# Avis du Collectif Vélo Pays de la Loire travaillé avec les usagers locaux au sujet de la consultation sur l'aménagement de la RD 938

L'aménagement de la RD 938 est composé de 4 secteurs.

il est prévu ce type de profil en travers :

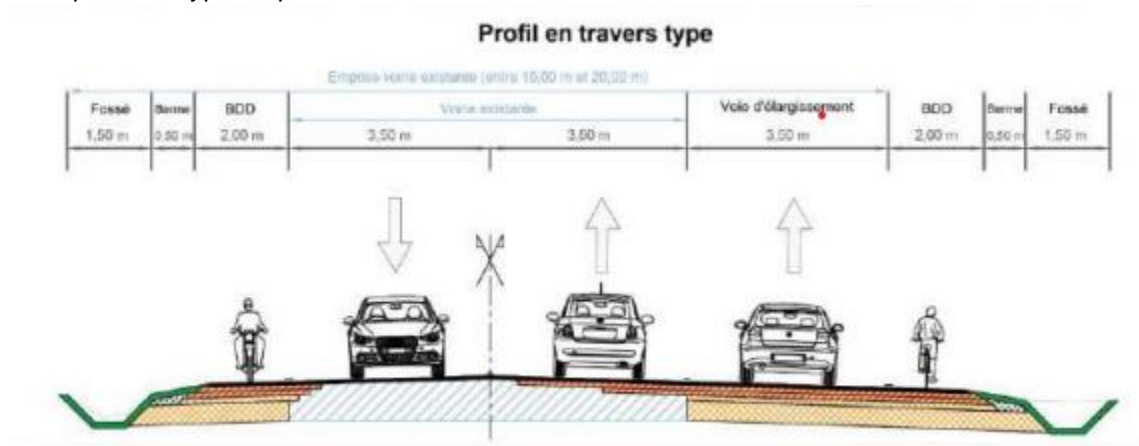
**Un besoin prioritaire de sécurisation pour les personnes cyclistes :**

Sur la RD 938, où la vitesse est de 80km pour l'axe composé d'une voie, et sera potentiellement de 90km pour l'axe composé de 2 voies, la vitesse des motorisés ne permet pas une cohabitation sécurisante pour les cyclistes.

En plus des vitesses théoriques importantes, le TMJO oscille entre 7100 et 7600, avec une part de poids lourds qui peut s'élever jusqu'à 13,4%, or il est envisagé que les cyclistes circulent sur une BDD :

- Sans séparation physique avec le trafic motorisé
- Sans dispositif de retenue

En l'état, l'aménagement serait de fait très dangereux et insécurisant pour les cyclistes.

Ainsi, cet aménagement ne correspond pas aux recommandations de la FUB et de la DGITM sur le sujet, pour qui dans les conditions présentes l'aménagement d'une bande cyclable est déconseillée.

*Illustration : Schéma Directeur Cyclable du Pays de Fontenay Vendée*

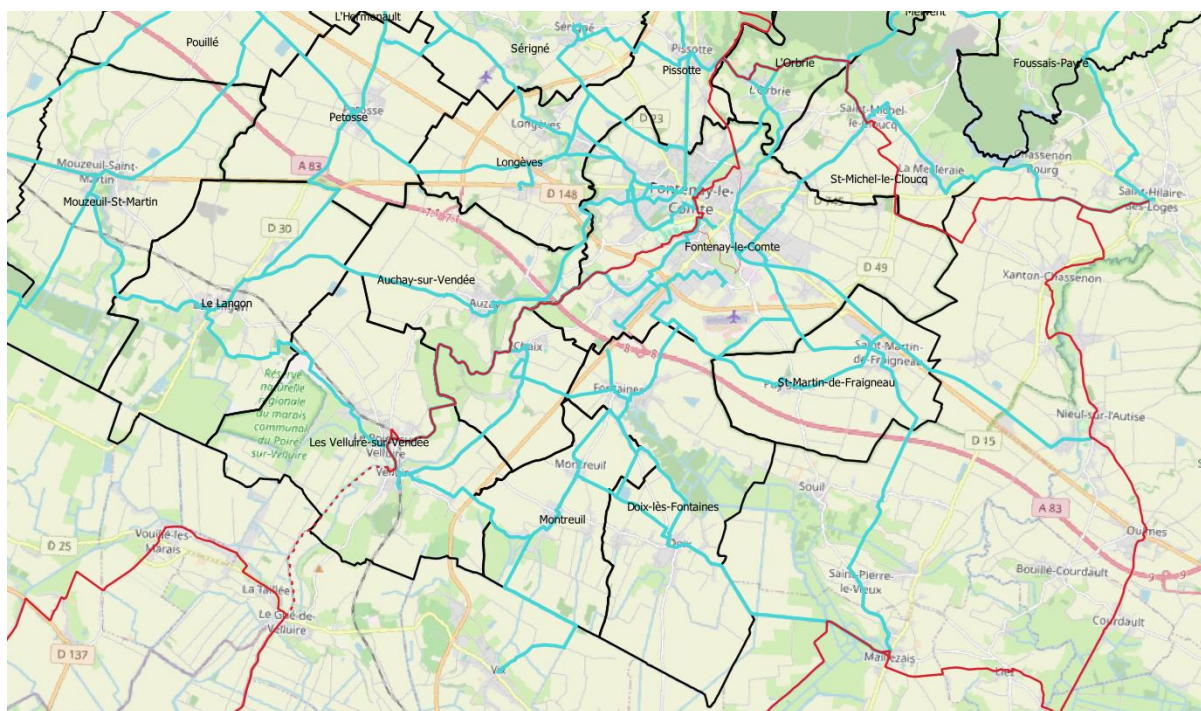
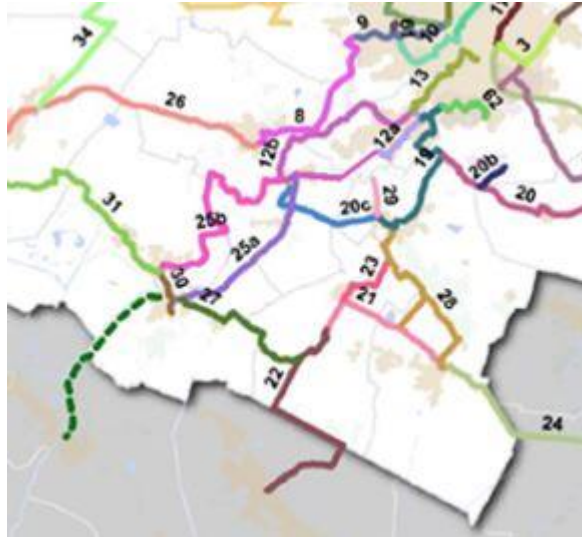
Par ailleurs la prise en compte des Schéma Directeurs Cyclable nous paraît souhaitable et nécessaires pour finaliser la conception des aménagements au croisement de la RD 938 ter avec les itinéraires cyclables concernés (20c et 27) : à chaque fois (D20 - Fontaines et D68 - Velluire / Nizeau), un aménagement avec giratoire nous semble être la solution pour apaiser les flux et réduire les risques.

Pour le 4<sup>ème</sup> secteur (Ile d'Elle, partie de CC Sud Vendée Littoral), celui-ci est découpé en 3 séquences

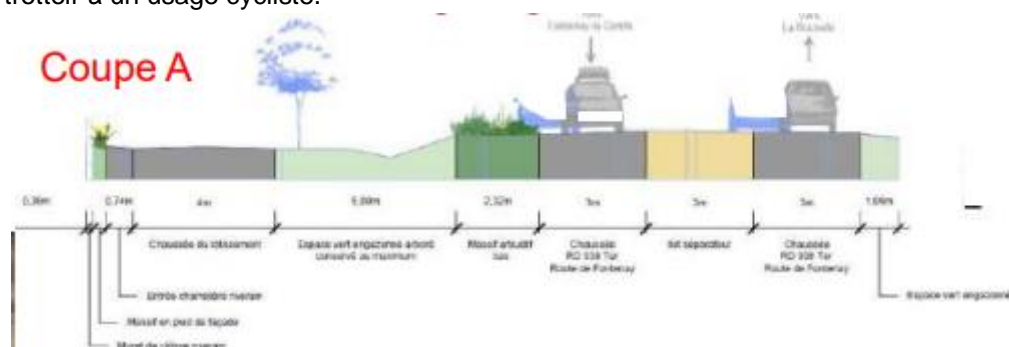
**Séquence A :** Cette séquence ne présente pas d'aménagement cyclable, ce qui crée une rupture dans le cheminement cyclable, une possibilité serait de réaffecter les stationnements le long du trottoir à un usage cycliste.

La voie verte telle qu'envisagée doit être améliorée de façon à ce qu'elle corresponde aux recommandations du CEREMA qui spécifie que:

- il est essentiel de prendre en compte la saisonnalité pour ce type cet aménagement, les conflits entre piétons et cyclistes étant courants lorsqu'on a des espaces aux usages mixtes, ces conflits seront potentiellement d'autant plus importants en période estivale
- une voie verte ne peut se substituer à un trottoir
- la largeur minimum recommandée pour une voie verte est de 3 m
